Procedimento: PROCEDURA DI VALUTAZIONE PRELIMINARE AI SENSI DELL'ART. 6 COMMA 9 DEL D. LGS. N. 152/2006 E SS.MM.II. PER L'ADEGUAMENTO TECNICO DELLA SOLUZIONE DI CONNESSIONE ALLA RTN COME DA VALIDAZIONE DEL PIANO TECNICO DELLE OPERE (PTO) DA PARTE DI TERNA S.P.A.

OGGETTO: PROGETTO DI UN IMPIANTO AGRO-BIO FOTOVOLTAICO AVANZATO, INTEGRATO AD UN VIGNETO A TENDONE ESISTENTE, DENOMINATO "MAZZARRONELLO HV - VIGNETICA" DELLA POTENZA DI 63.158,76 kWp (50.000,00 kW IN IMMISSIONE) DA REALIZZARSI NEL COMUNE DI CHIARAMONTE GULFI (RG) IN CONTRADA MAZZARRONELLO - LOCALITÀ TRAPPETAZZO, NONCHÉ DI TUTTE LE ANNESSE OPERE DI CONNESSIONE A 36kV RICADENTI ALTRESÌ NEL TERRITORIO DI CHIARAMONTE GULFI (RG)

PARERE C.T.S. n. 664 del 26/06/2026

Figura 2 - Inquadramento territoriale su ortofoto dell'area di impianto e del tracciato dell'elettrodotto a 36 kV di collegamento con la futura sezione a 36 kV della Stazione Elettrica di Trasformazione 380/220/150/36 kV di Chiaramonte Gulfi validata, in colore rosso.

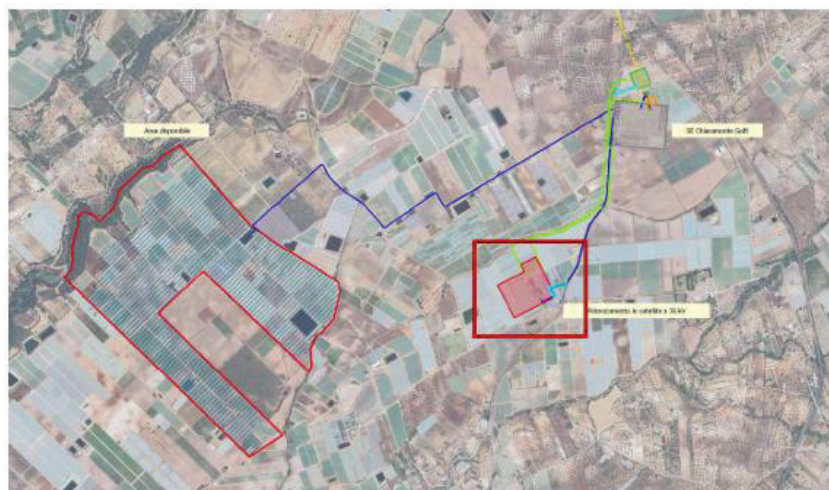
CONSIDERATO E VALUTATO che dal confronto delle due soluzioni l'areale interessato dalle opere per il potenziamento in satellite a 36 kV permane il medesimo a meno di un ampliamento posto a nord, utile al

posizionamento degli stalli transizione aereo-cavo da cui avverrà il collegamento in cavo interrato 380kV tra la nuova stazione satellite 380/36 kV e linea RTN a 380 kV Chiaramonte Gulfi Vizzini e che l'areale originario dell'ampliamento in satellite è stato sottoposto a VIA con giudizio di compatibilità ambientale positivo unitamente al progetto dell'impianto fotovoltaico della società HF Solar 9 S.r.l..
